COMUNE DI CASAMICCIOLA TERME

Oggetto: Impianto pilota geotermico "Serrara Fontana" -
Trasmissione Delibera con relativi osservazioni ed
allegati

ORIGINALE DI DELIBERAZIONE DEL CONSIGLIO COMUNALE N. 22 DEL 07/08/2015

**OGGETTO: PROGETTO PER LA REALIZZAZIONE DI UN IMPIANTO PILOTA
GEOTERMICO "SERRARA FONTANA". PARERI ED INDIRIZZI.**

Figura 1: tratta dallo studio di impatto ambientale della centrale di Serrara Fontana con l'aggiunta dei pozzi.

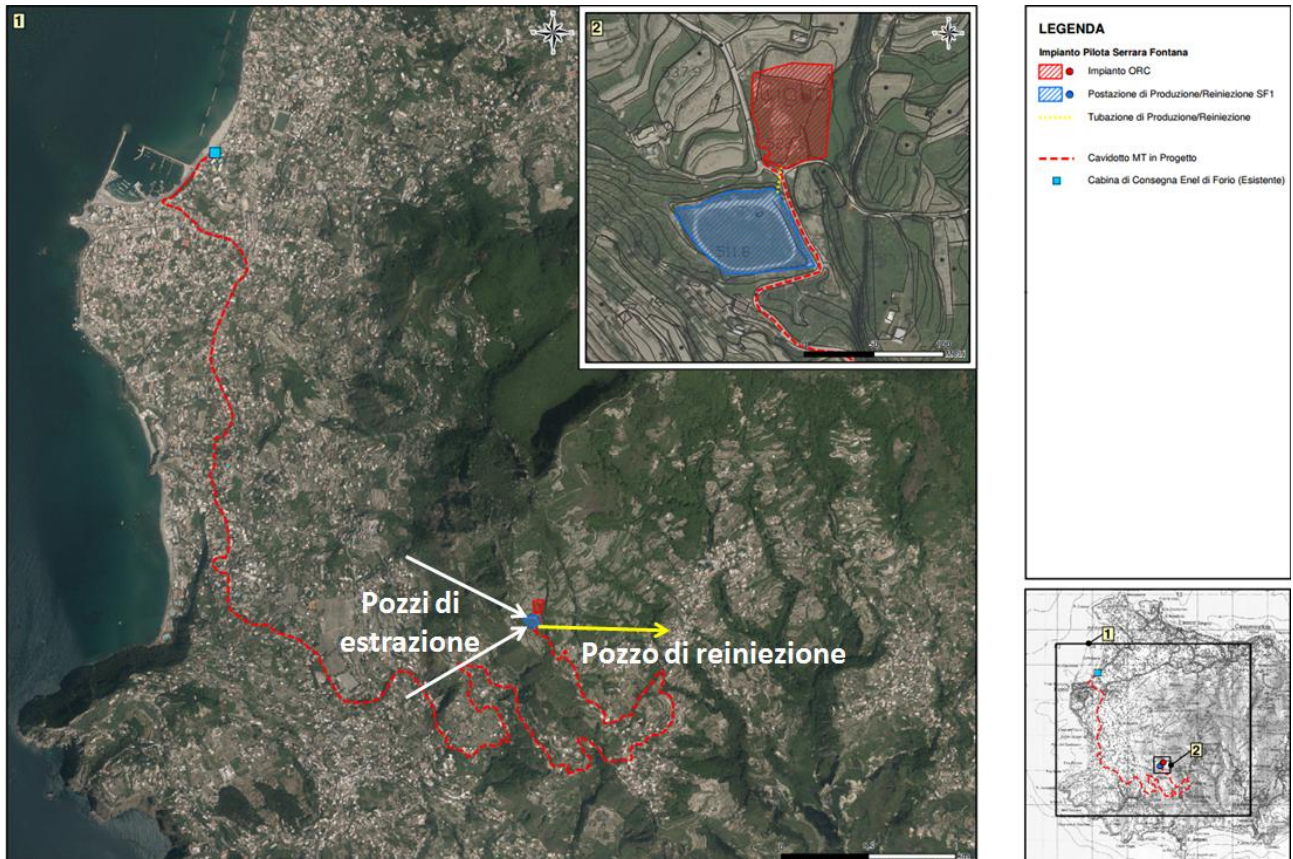
La società Ischiageotermia S.r.l. ha presentato un progetto di centrale geotermoelettrica che dovrebbe essere realizzato nel Comune di Serrara Fontana che prevede due pozzi devianti verso ovest per l'estrazione dei fluidi geotermici ed un pozzo deviato verso est per la reiniezione dei fluidi (figure 1 e 2).

Figura 7: tratta dallo studio di impatto ambientale della centrale di Serrara Fontana e modificata

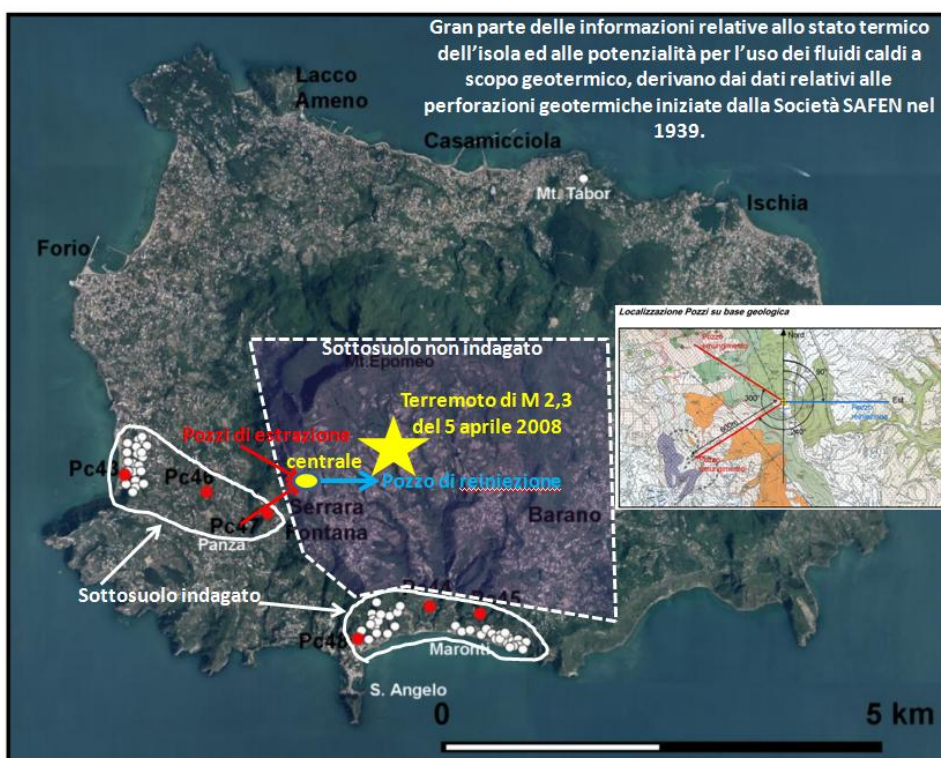
Si vede chiaramente che il fondo del pozzo di reiniezione si ubicherà a poche centinaia di metri di distanza dalla struttura sismo genetica che ha causato il terremoto di magnitudo 2,3 del 5 aprile 2008 (Marturano & Cubellis).

Figura 8

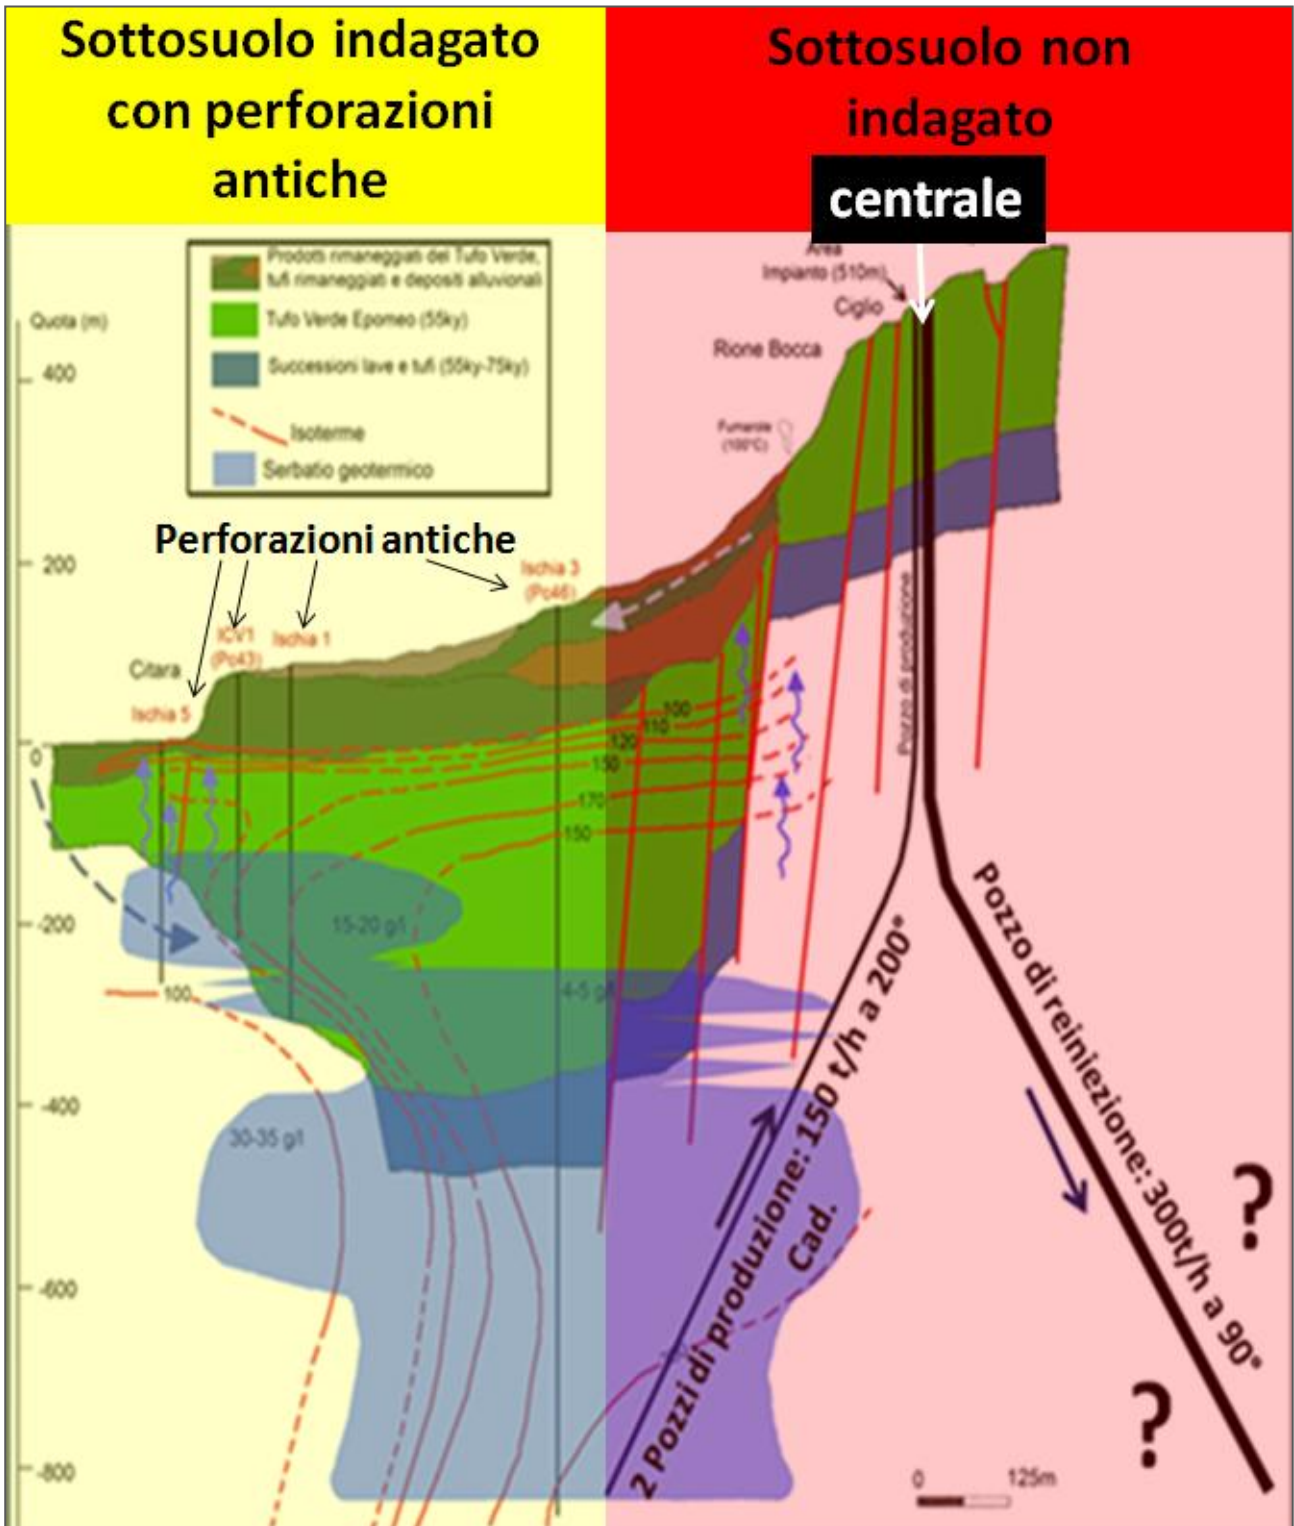
La figura 8, tratta dallo studio di impatto ambientale della centrale, è stata modificata aggiungendo il pozzo di reiniezione verso est, le portate dei fluidi e distinguendo con il giallo trasparente la parte di sottosuolo parzialmente indagato con perforazioni profonde antiche e con il rosso trasparente il sottosuolo non indagato nel quale avverrà la reiniezione di fluidi.

E' evidente che proprio l'operazione che può indurre sismicità è progettata "al buio" nel senso che non si conosce niente del sottosuolo e del suo comportamento qualora sarà interessato dalla reiniezione di fluidi.

E' evidente che la mancanza di conoscenza del sottosuolo che sarà maggiormente sollecitato dal funzionamento della centrale costituisce una grave carenza specialmente per il fatto che la reiniezione avverrà nei pressi di una struttura sismogenetica che il 5 aprile 2008 ha originato un evento che ha causato effetti locali del V grado MCS in gran parte dell'abitato di Forio pur avendo avuto una magnitudo di 2,3 inferiore a quella massima prevista da OV-INGV.

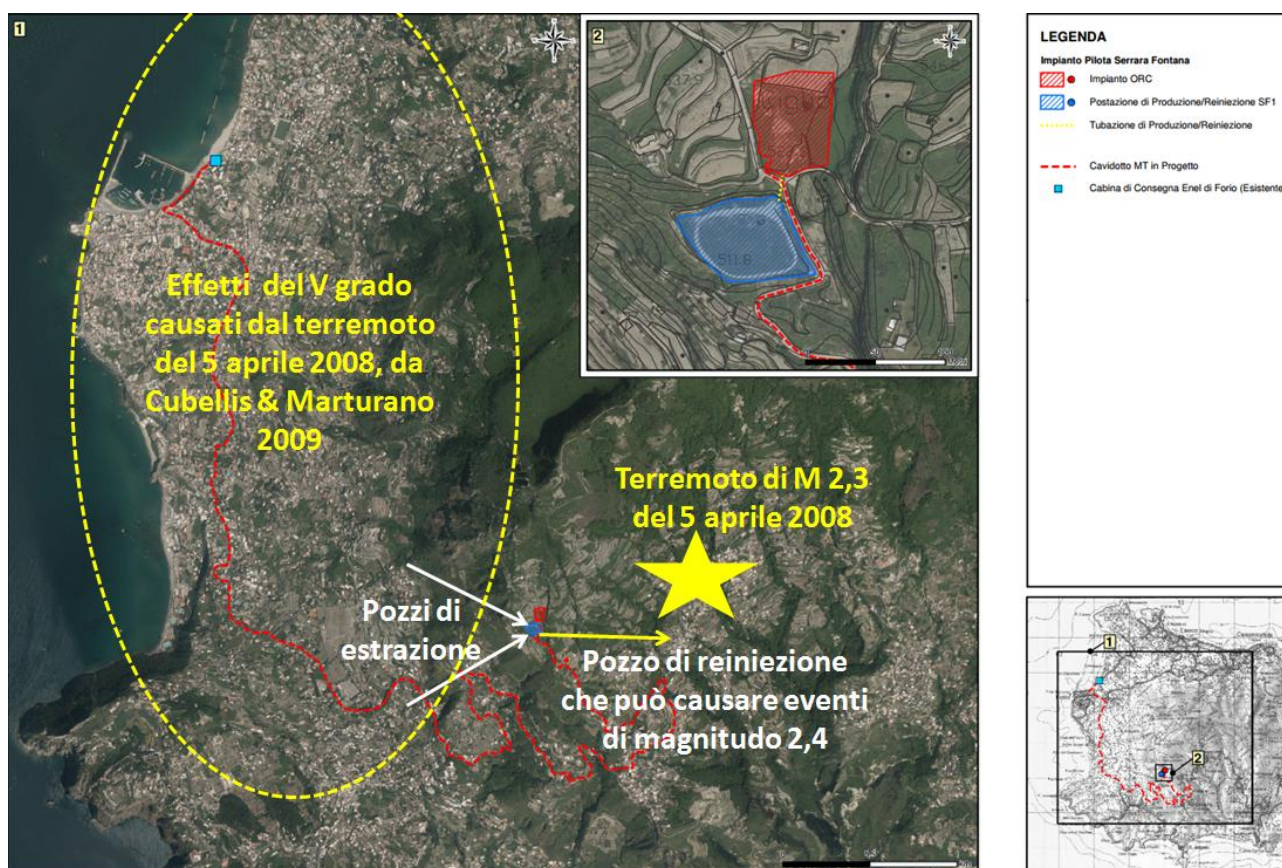
La figura 11 evidenzia, su una immagine tratta dallo studio di impatto ambientale della centrale, gli elementi più significativi appena discussi in relazione alle figure 7, 8, 9 e 10.

La mancanza di una propedeutica e necessaria conoscenza dell'assetto strutturale tridimensionale, geotermico, idrogeologico e sismico dell'area che sarà maggiormente sollecitata dall'attività della centrale costituisce una carenza grave in quanto per il funzionamento in sicurezza dell'impianto è indispensabile avere una approfondita conoscenza sia della zona di estrazione della risorsa geotermica che della zona di reiniezione dei fluidi estratti.

Figura 13

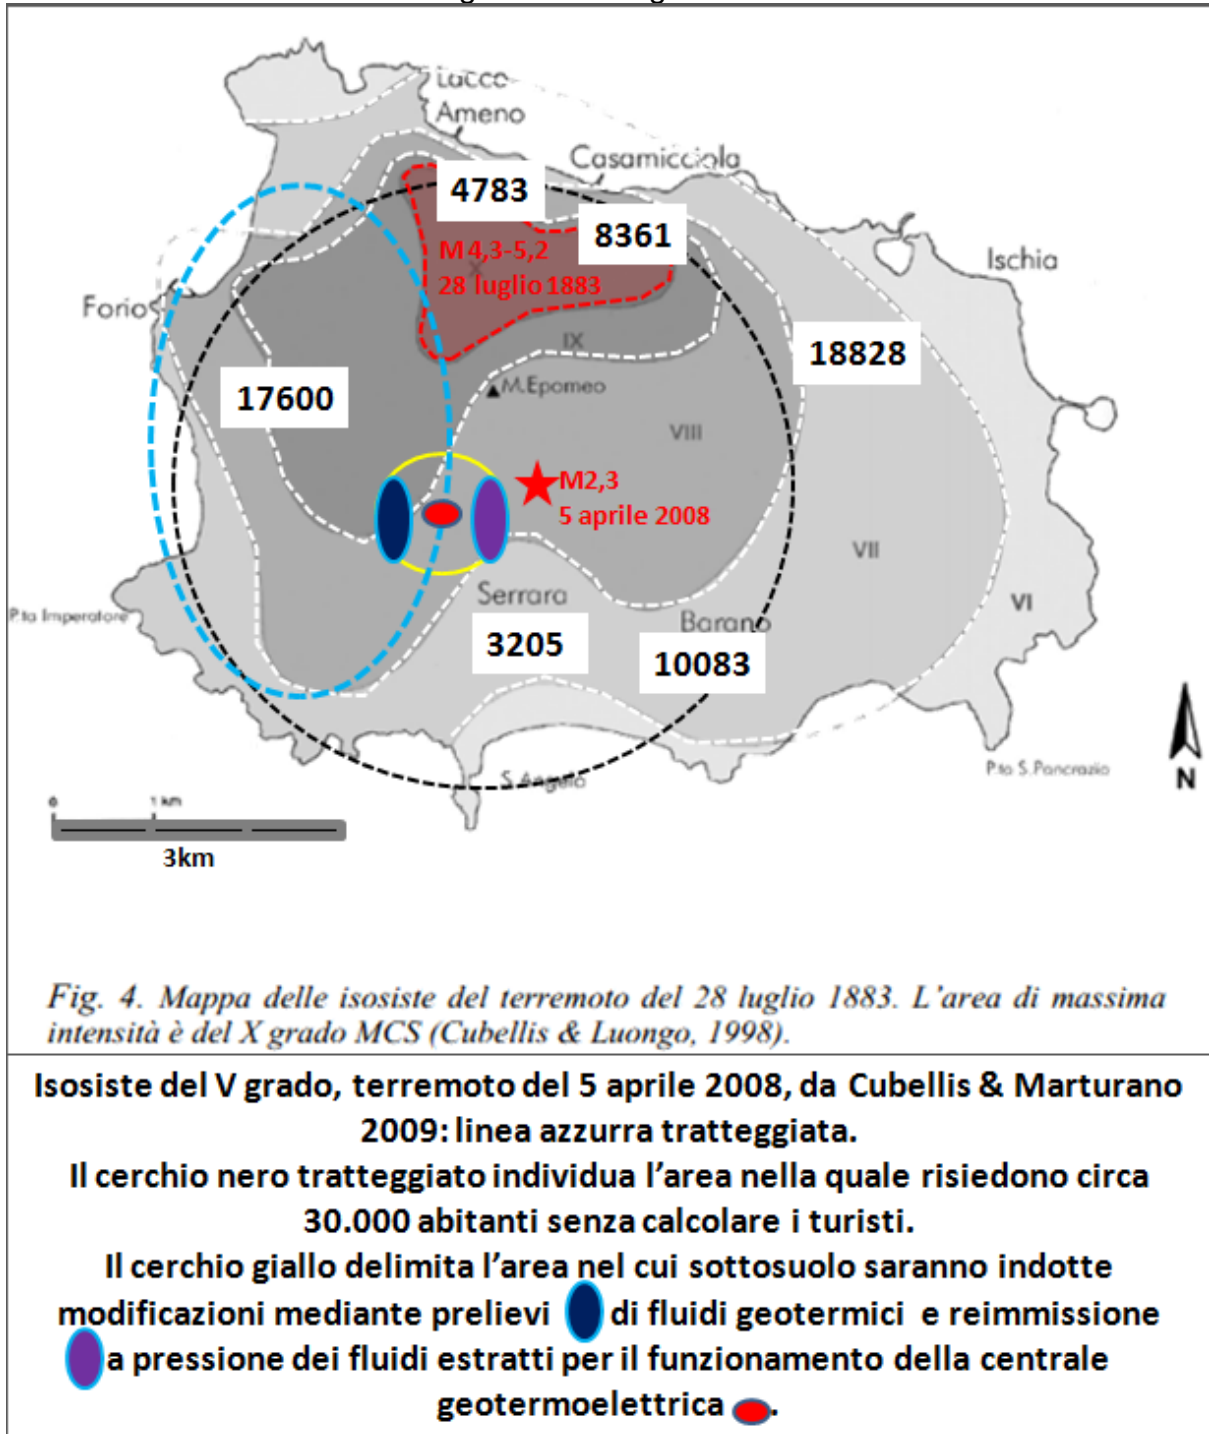
Al fine di fornire elementi per una trasparente valutazione delle conoscenze acquisite dal proponente e delle problematiche reali relative al rischio sismico si propone la figura 13 che rappresenta una modificazione della figura 4 della pubblicazione di Cubellis & Luongo, 1998. Sulla figura degli autori citati, lo scrivente ha aggiunto l'ubicazione della centrale geotermoelettrica di Serrara Fontana (cerchio rosso con bordo blu), l'ubicazione del terremoto del 5 aprile 2008 (studiato da Marturano & Cubellis, 2009) causato da una locale struttura sismogenetica ubicata poche centinaia di metri ad est del fondo foro del pozzo di reiniezione; con il rosso trasparente ha evidenziato la ubicazione nel sottosuolo delle strutture sismogenetiche che hanno causato il disastroso terremoto del 28 luglio 1883. I numeri nei rettangoli bianchi indicano gli abitanti (esclusi i turisti). Le altre modificazioni sono indicate nella legenda della figura 13.

Come si vede, vi sono seri elementi di preoccupazione per ritenere che l'attivazione della centrale di Serrara Fontana necessiti di una preliminare e propedeutica e necessaria approfondita conoscenza dell'assetto strutturale tridimensionale idrogeologico, geotermico e sismico del sottosuolo.

Fig. 4. Mappa delle isosiste del terremoto del 28 luglio 1883. L'area di massima intensità è del X grado MCS (Cubellis & Luongo, 1998).

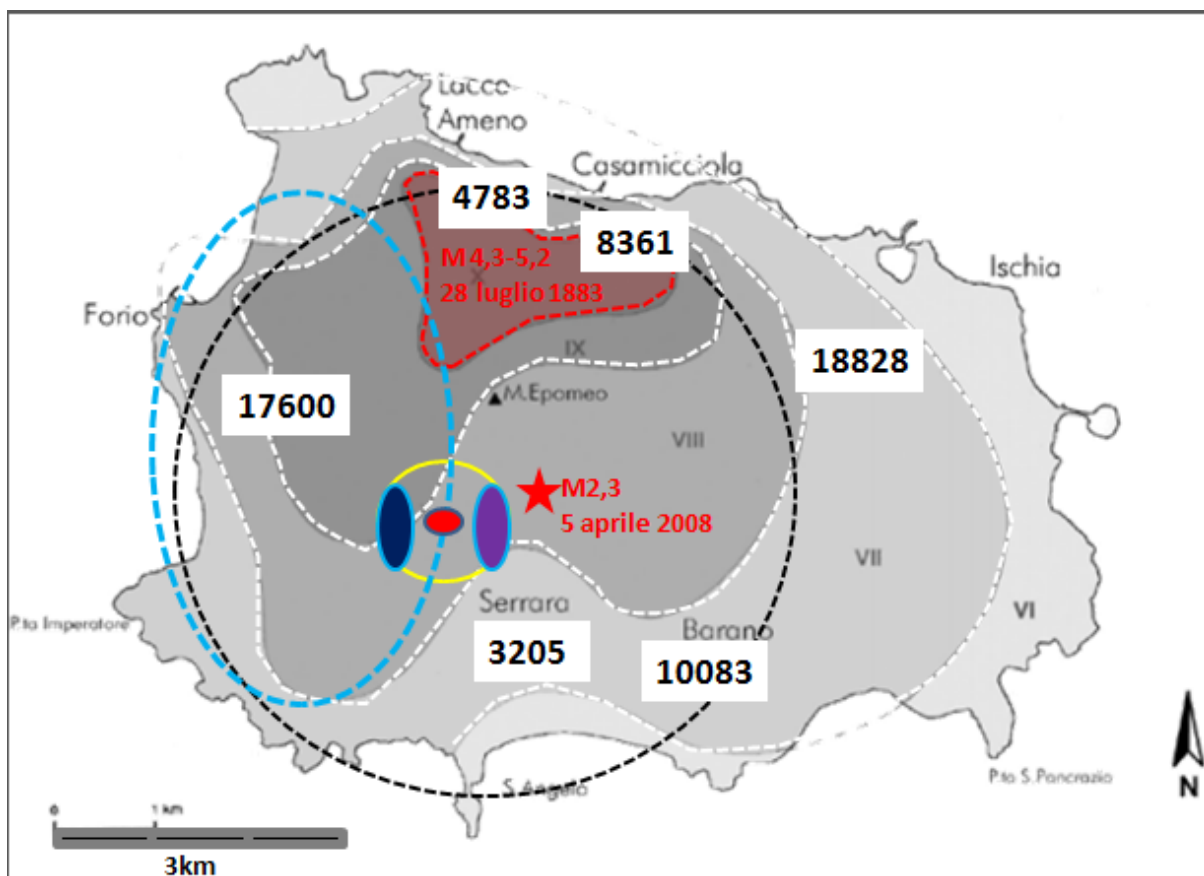
Come si vede nell'ambito di 2,5 km circa dalla zona di reiniezione (indicata in figura con il cerchio rosso e bordo blu) vi sono più di 30.000 abitanti, senza contare i turisti, e le faglie sismogenetiche che hanno causato il disastroso evento del 1883.

Non sembra proprio un'area ideale per ubicare una centrale geotermoelettrica con reiniezione dei fluidi in un sottosuolo, al di sotto del M. Epomeo, mai raggiunto con pozzi profondi e perfettamente sconosciuto per l'assetto strutturale, idrogeologico geotermico e sismico tridimensionale.

Il cerchio giallo delimita l'area nel cui sottosuolo saranno indotte modificazioni mediante prelievi di fluidi geotermici e reimmissione a pressione dei fluidi estratti per il funzionamento della centrale geotermoelettrica.
